**AUDITORIA A SISTEMAS DE CONTENCIÓN EN MEJORAMIENTO ENLACE TRAVESÍA
ALAMEDA, SECTOR TERMINAL DE BUSES, RANCAGUA**

MEJORAMIENTO NUDO VIAL ALAMEDA, SECTOR TERMINAL DE BUSES, RANCAGUA

Mandante: Dirección de Vialidad, VI Región del Libertador Bernardo O' Higgins.

Contratista: BITUMIX S.A., Sucursal Gultro.

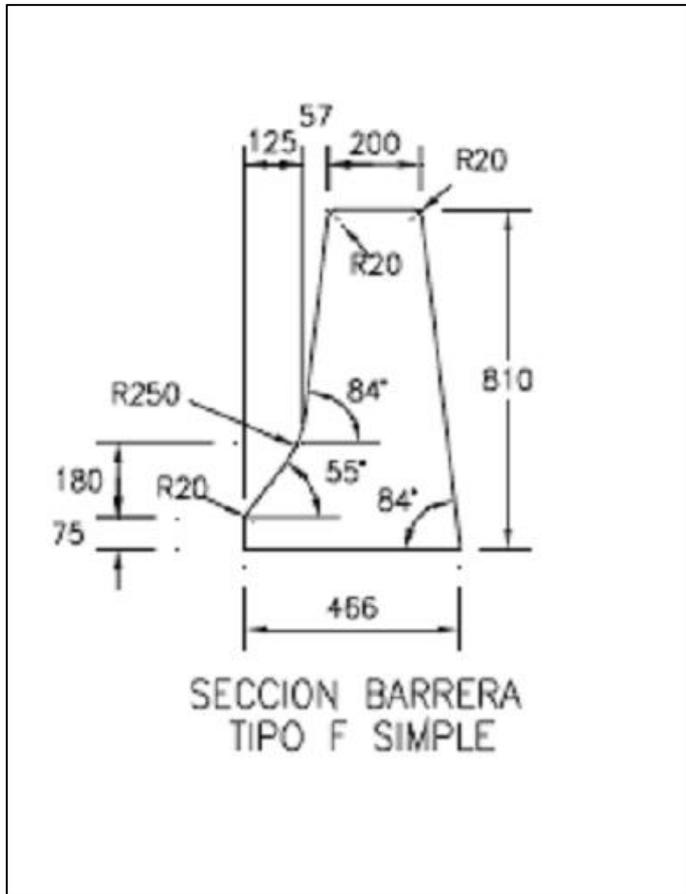
Manual de Carreteras estipula que **“No se deben emplear barreras de hormigón en presencia de soleras”**.

Barreras certificadas H2, W4

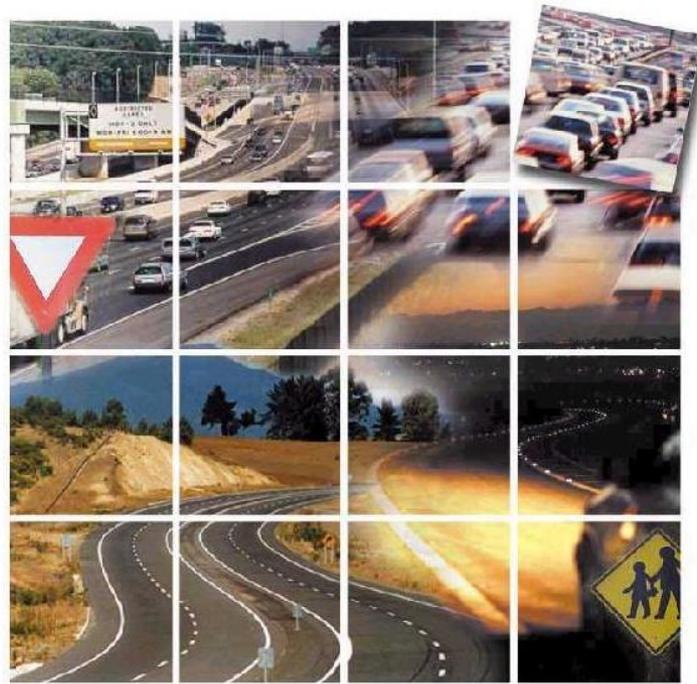
3. El hecho que un error básico de diseño, como que las defensas de hormigón TIPO F NO PUEDEN IR SOBRE SOLERAS, sólo haya sido detectado por el especialista de seguridad vial de la VI Región, el año 2018, deja en claro que en Vialidad existe capacidad técnica para abordar los proyectos, pero que existen procedimientos que deben ser revisados.
4. Se propone como medida inmediata, establecer en Vialidad, que todos los proyectos diseñados con más de 5 años de antigüedad, deban ser auditados, antes de ser licitados.
